改善箇所説明図

液剤ポンプ断面図

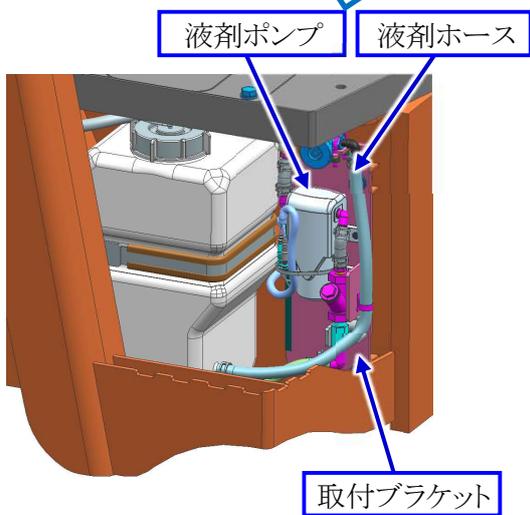
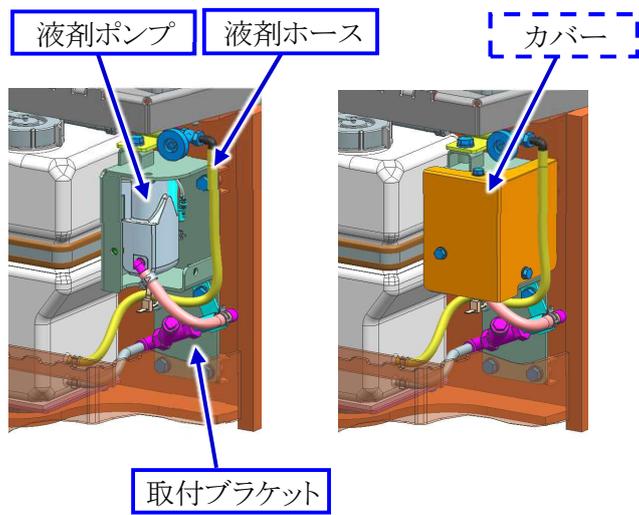
アスファルト付着防止剤噴霧用の液剤ポンプの配置が不適切なため、高圧洗車により液剤ポンプ内部に水が浸入し、駆動モータに錆が発生して作動不良を起こすものがある。そのため、液剤が噴霧できなくなるおそれがある。

全車両、液剤ポンプ取付ブラケットと液剤ホースを対策品に交換し、新品の液剤ポンプを取付け、カバーを追加する。

識別: カバーの有無で識別する。
